**INFORME DE VISITA DE CONTROL**  
**Nº 23225-2023-CG/GRAP-SVC**

**“MEJORAMIENTO Y AMPLIACIÓN DEL SERVICIO DE  
PROTECCIÓN CONTRA INUNDACIONES DE LOS  
RIACHUELOS DE SAN LUIS Y JOSÉ MARÍA ARGUEDAS DEL  
C.P. LAS AMÉRICAS, DISTRITO DE ABANCAY, PROVINCIA DE  
ABANCAY, REGIÓN APURÍMAC”**

**VERIFICACIÓN DEL ESTADO SITUACIONAL Y EJECUCIÓN DE  
OBRA - SETIEMBRE 2023**

**Imágenes n.ºs 08 al 09**

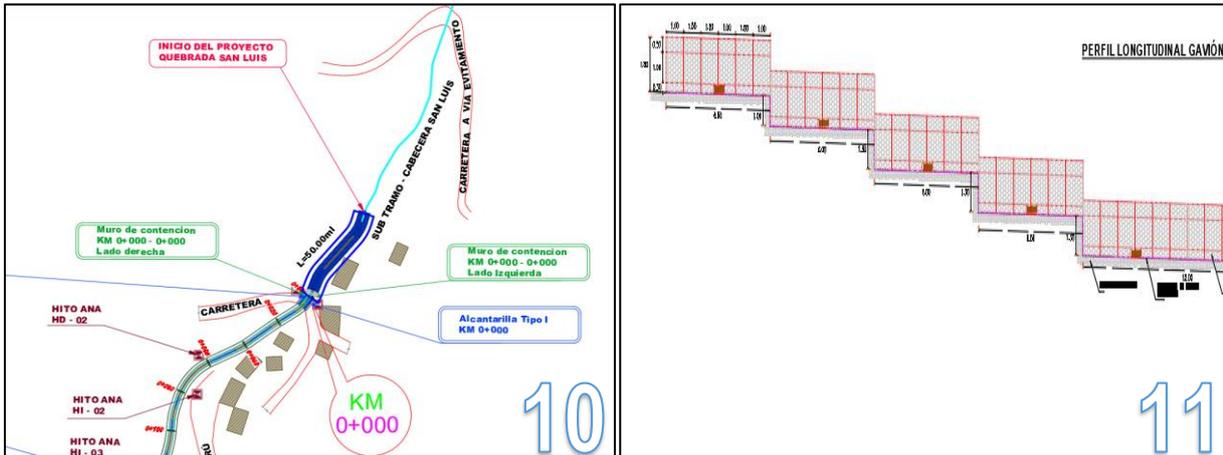
De la recopilación de información y la visita efectuada del 3 al 10 de octubre de 2023, se puede advertir que, en la cabecera de la Quebrada San Luis, se han ejecutado partidas no definidas en el Expediente Técnico (E.T.) de obra, aprobado con Resolución de Gerencia Regional N° 020-2019-GR.APURIMAC/GRI de 2 de abril de 2019; es así que, se construyeron muros de concreto ciclópeo, los mismos que se muestran en las imágenes siguientes:

Sin embargo, la omisión de referencias con progresivas u otros entre los planos PG-01 y PD-01, así como la posible falta de consultas de obra y/o preguntas, y/o respuestas apropiadas, habrían podido generar el riesgo de interpretar equivocadamente como desvinculados ambos planos, lo cual habría conllevado a un mal entendimiento del proyecto y la ejecución de obras de concreto ciclópeo no definidas en el E.T., constituyendo la ejecución de una modificación de obra sin la aprobación previa de la Entidad.

**Imágenes n.ºs 13 al 2**

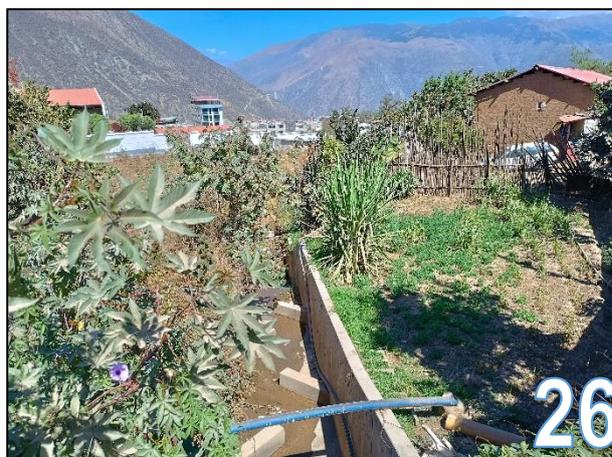
No obstante, de la visita efectuada del 3 al 10 de octubre de 2023 con presencia de la Comisión de Control y el equipo técnico de la obra, y del recorrido en campo aleatorio en los riachuelos San Luis y José María Arguedas, se advierte que, a lo largo de las fajas marginales, no se encuentran instalados Hitos Físicos ni señalización, evidenciándose también, la venta de terrenos, obras menores ejecutadas sobre los muros de encauzamiento, construcción de viviendas, residuos, muros perimetrales, puertas

Obras ejecutadas y cercos sobre el cauce del riachuelo, podrían colmatarse y exponer al riesgo de colapso y/o desbordamiento del sistema de encauzamiento; Inexistencia de delimitación, señalización e instalación de Hitos de Físicos de Faja marginal; Cercos perimetrales, puertas accesos y viviendas en fajas marginales incluso delimitadas impide el libre tránsito, la vigilancia u otros servicios; expuestas al riesgo de colapso y/o desbordamiento de las quebradas.

**Imagen n.º 31**

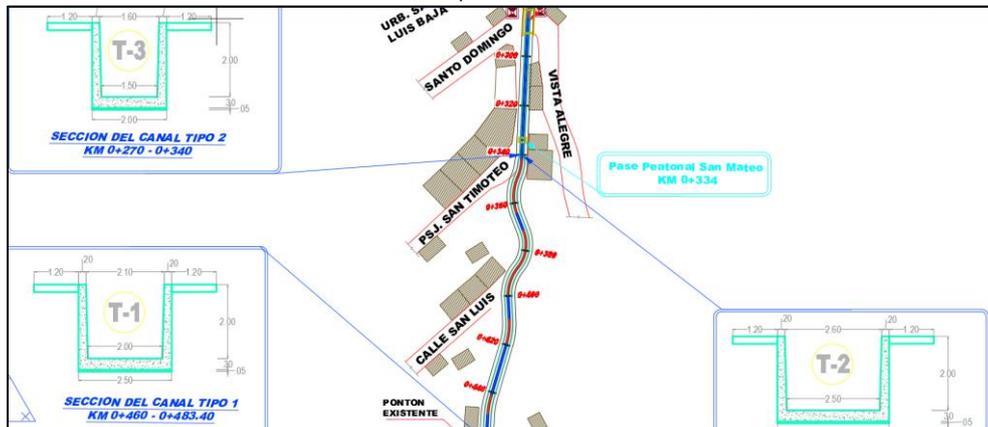
De la recopilación de información y la visita realizada del 3 al 10 de octubre de 2023, en la quebrada San Luis entre las progresivas +360 y +390, se puede advertir reducción de altura total del canal en construcción a 0.7 m, inadvirtiéndose lo establecido en el Expediente Técnico (E.T.) de obra aprobado por Resolución de Gerencia Regional N° 020-2019-GR.APURIMAC/GRI de 2 de abril de 2019, el cual, establece la altura de 2m; hecho que constituye una modificación al E.T. sin la aprobación previa de la Entidad y cuya ejecución podría afectar la idoneidad y eficacia en su funcionamiento, comprometiendo la finalidad del proyecto y la finalidad de la inversión pública, conforme se muestra a continuación:

**Imágenes n.ºs 32 al 33**

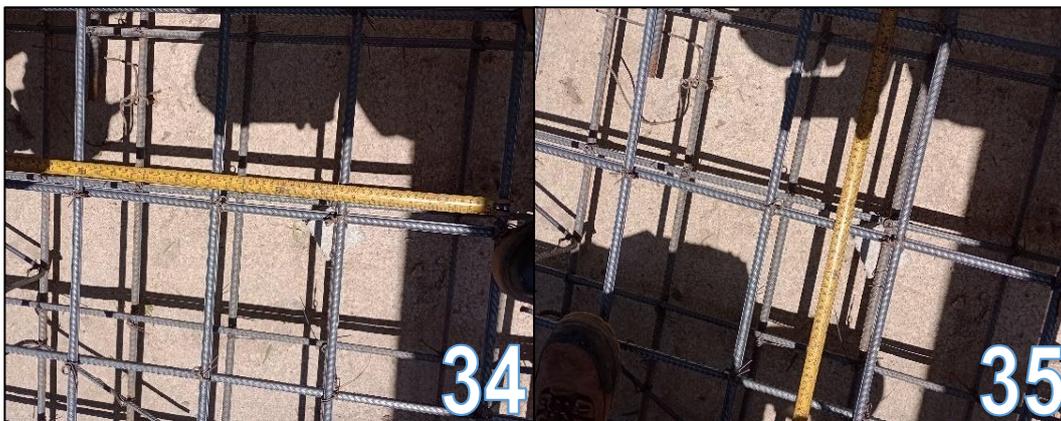
Detalle de colocación del acero de refuerzo en la losa de fondo Quebrada José María Arguedas.

**Nota:** En el Acta de visita de Control se advierte error material, respecto a la Quebrada José María Arguedas, dice "...en la capa superior el acero transversal debe ser  $\varnothing 1/2"$  @ 0.25 m (...) en la capa inferior, el acero longitudinal inferior debe ser  $\varnothing 1/2"$  @ 0.25 m" debiendo decir "en la capa superior el acero transversal debe ser  $\varnothing 1/2"$  @ 0.20 m (...) en la capa inferior, el acero longitudinal inferior debe ser  $\varnothing 1/2"$  @ 0.20 m".

**Imágenes n.ºs 36 y 37**

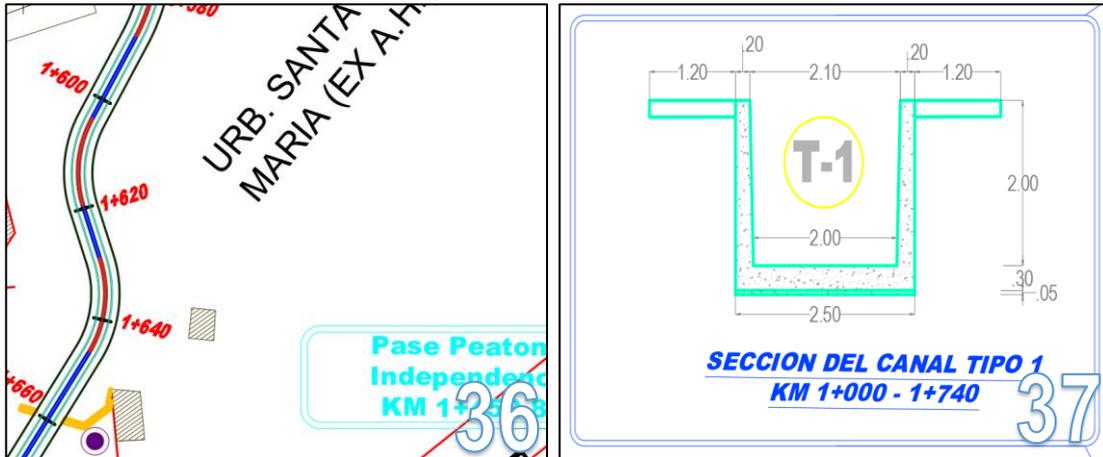
Detalle de Plano en planta y sección, Quebrada San Luis - Plano PG-01.

**Imagen n.º 38**

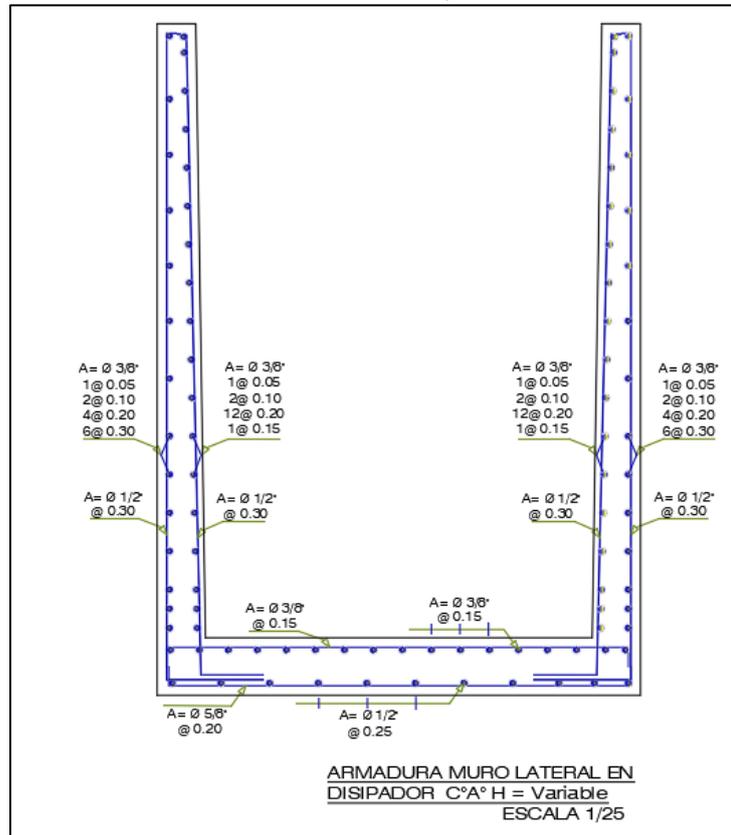
Detalle de armadura de acero de canal Tipo 1 - Plano PC-01.
